CEI
IEC
900

AMENDEMENT 1
AMENDMENT 1

Hand tools for live working up to
1 000 V a.c. and 1 500 V d.c.

IEC Publication 60900
(First edition – 1987 and
amendment 1 – 1995)

Figure 1 – Illustrations de types d'isolation d'outils (exemples)
Illustrations of insulation of typical tools (examples)

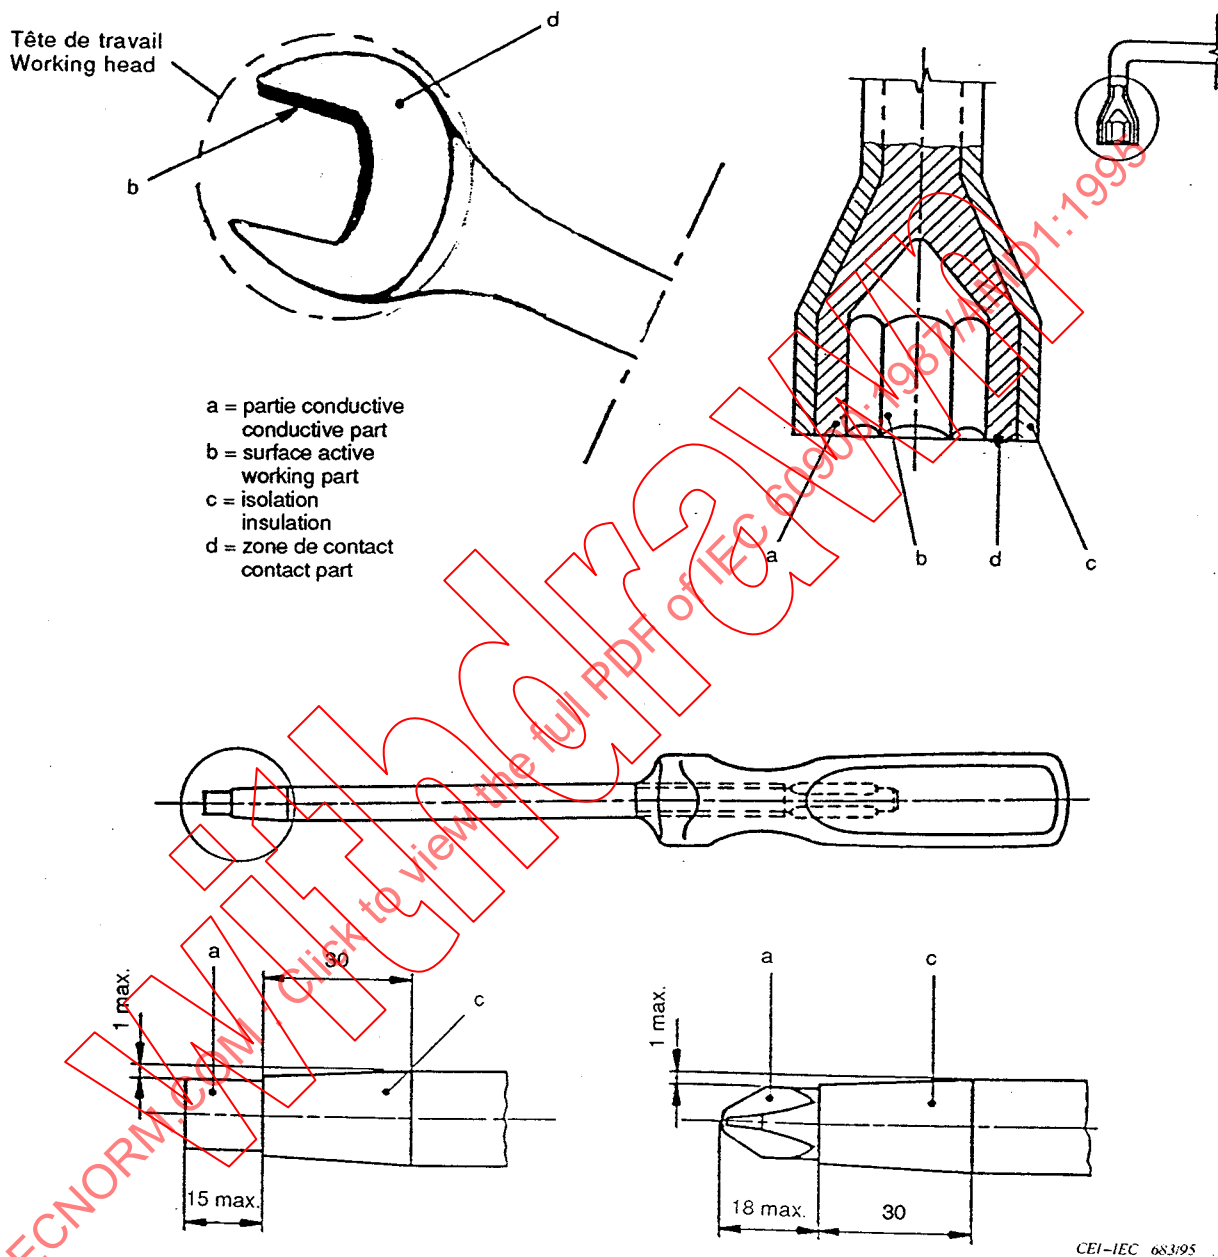
Remplacer la figure 1 existante par la nouvelle figure suivante:

Replace the existing figure 1 by the following new figure:

The blade insulation of screwdrivers shall be bonded to the handle. The outer diameter of the insulation, over a length of 30 mm, in area c of figure 1, shall not exceed by more than 2 mm the width of the blade at the tip. This area may be parallel or tapered towards the tip.

Figure 3 – Symbole de marquage (voir 3.2.5)

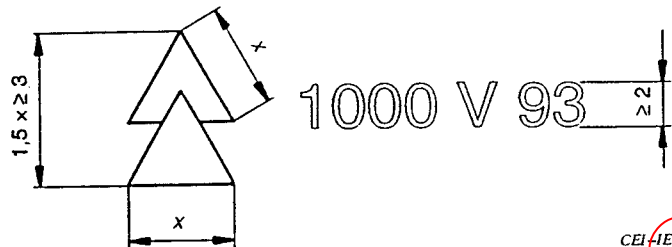
Remplacer la figure 3 existante par la nouvelle figure suivante:

Replace the existing figure 3 by the following new figure:

Figure 4b

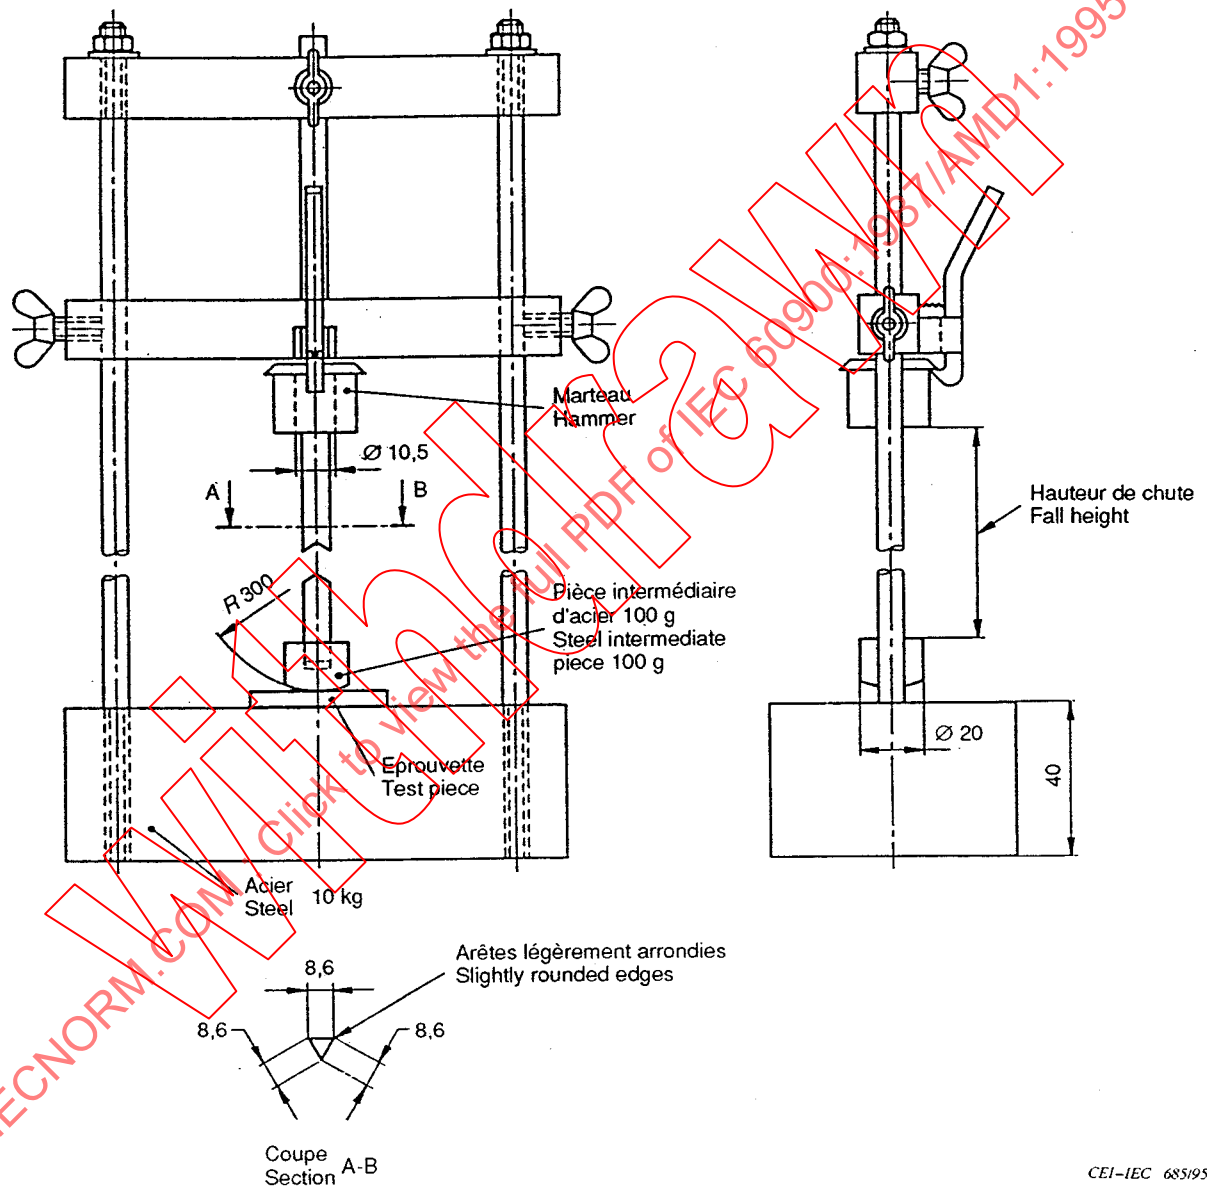
Remplacer la figure 4b existante par la nouvelle figure suivante:

Replace the existing figure 4b by the following new figure:

The test shall be carried out according to one of the two alternatives shown in figures 4a and 4b. The hardness of the hammer shall be at least 20 HRC.

Figure 6 – Montage d'essai diélectrique pour outils isolants (voir 4.4.3)

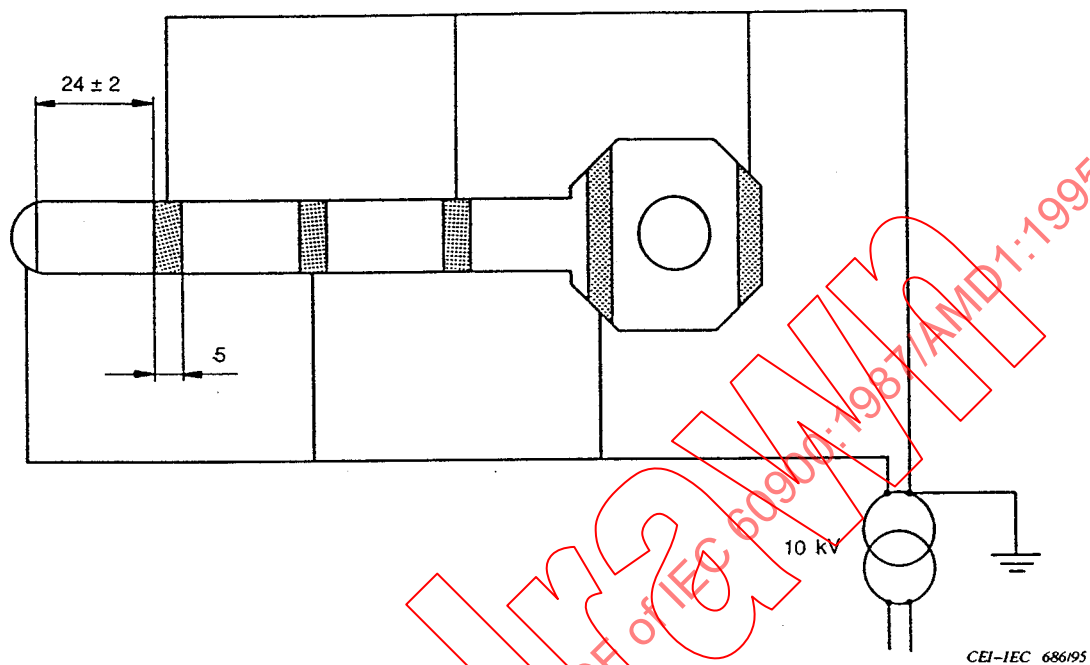
Remplacer les figures 6a et 6b existantes par la nouvelle figure 6 suivante:

Replace the existing figures 6a and 6b by the following new figure 6:

Electrodes of conductive tape or conductive paint, in 5 mm wide strips, shall be placed on the surface of the handle at intervals of $24\text{ mm} \pm 2\text{ mm}$ (see figure 6), in accordance with IEC 60. A voltage of 10 kV r.m.s. at 50 Hz or 60 Hz shall then be continuously applied for 3 min between each adjacent electrode.

Figure 7 – Essai de pénétration (voir 4.5)

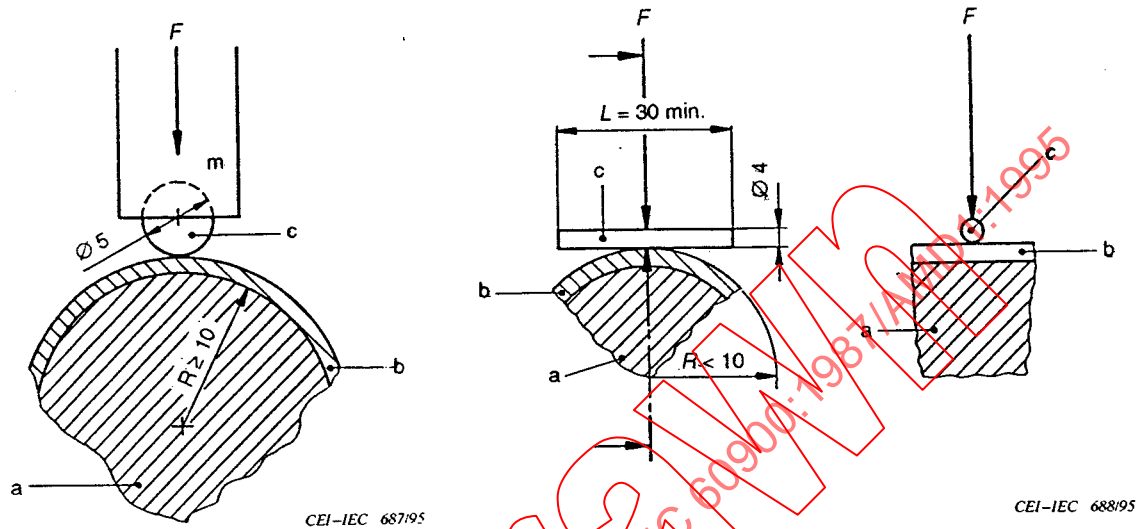
Remplacer la figure 7 existante par la nouvelle figure suivante:

Replace the existing figure 7 by the following new figure:

Figure 8a

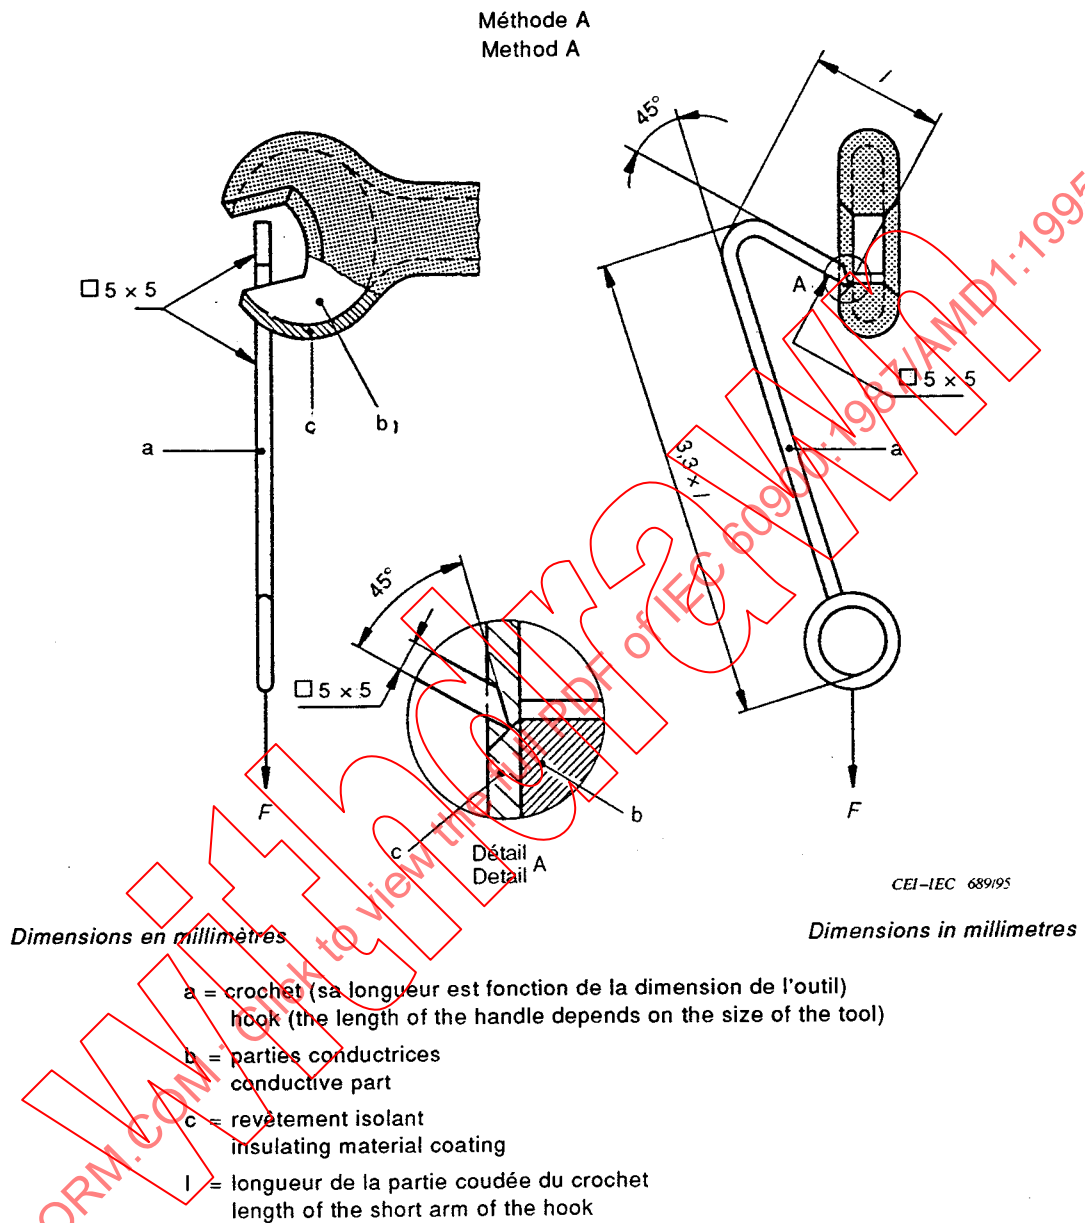
Remplacer la figure 8a existante par la nouvelle figure suivante:

Replace the existing figure 8a by the following new figure:

Figure 11 – Exemple de montage d’essai de non-propagation de la flamme (voir 4.7)
Example of a flame retardancy test arrangement (see 4.7)

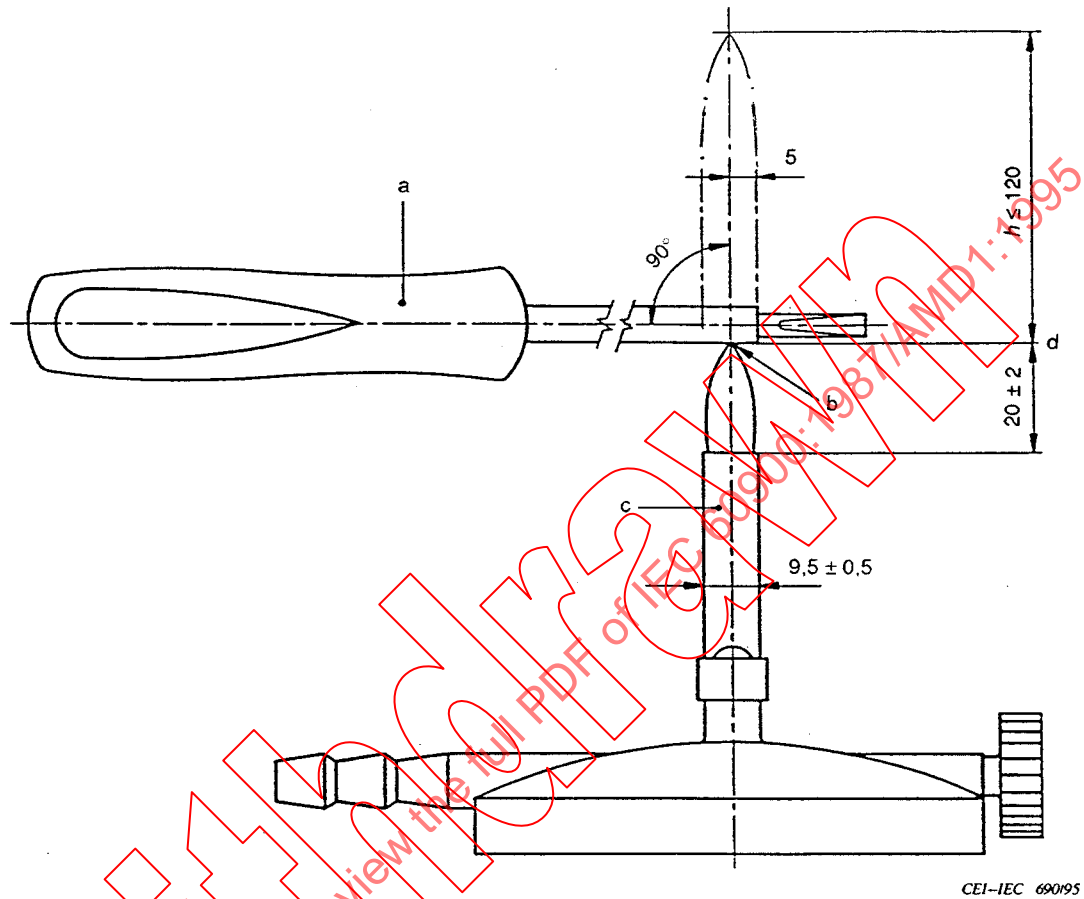
Remplacer la figure 11 existante par la nouvelle figure suivante:

Replace the existing figure 11 by the following new figure:

Figure 14 – Exemple d'isolation des manches des brucelles (voir 3.2.4)

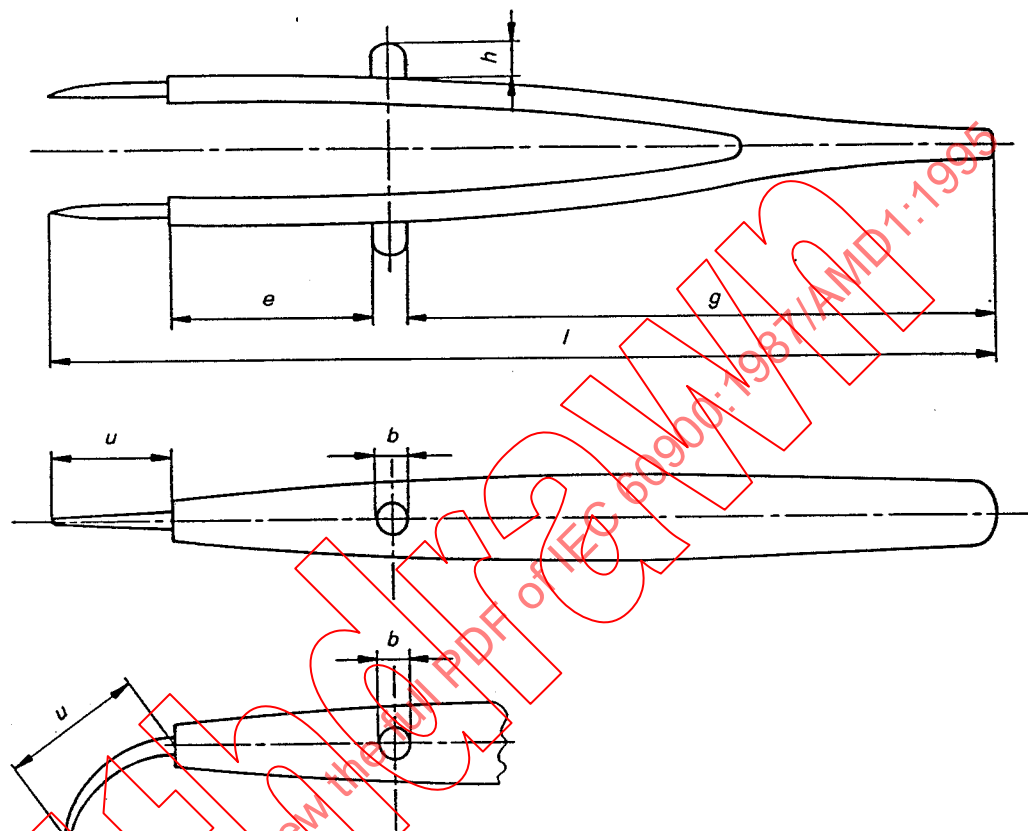
Ajouter, après la figure 13, la nouvelle figure 14 suivante:

Add, after figure 13, the following new figure 14:

The total length 1 shall be 130 mm minimum and 200 mm maximum. The length of the handle g shall be 80 mm minimum.

Both handles of the tweezers shall have a guard towards the working head. The guard shall not be movable. Its height h and width b shall be sufficient (5 mm minimum) to prevent any slipping of the fingers during the work towards the uninsulated working head u.

On both handles, the insulated part between the guard and the working head e shall be 12 mm minimum and 35 mm maximum.

The uninsulated length u of the working head shall not exceed a length of 20 mm.
